Modifica del modulo cuscinetto ruota

Sono richiesti componenti aggiuntivi

Produttore: Alexander Dennis

N. art.: 805993.H195

Figura 1: Nel caso di assali S63U, oltre al modulo cuscinetto ruota, occorre sostituire il disco freno, staffa di supporto, il bullone ruota e le viti di fissaggio.

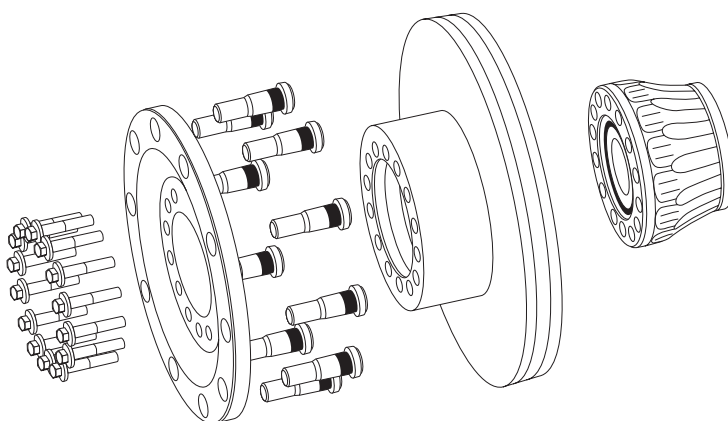
Per quanto riguarda gli assali DANA sopra menzionati, il produttore di bus Alexander Dennis ha cambiato il fornitore dei cuscinetti ruota da **Timken** a **FAG**.

Se durante una riparazione è ancora montato un cuscinetto ruota Timken, nel caso di assali S63U, S75U e T75U occorre sostituire alcuni componenti aggiuntivi.

I ricambi sono acquistabili presso il produttore di bus. Nella seguente tabella, vengono visualizzati i numeri di articolo richiesti.

I valori della coppia di serraggio delle viti di fissaggio: 236 -260 Nm
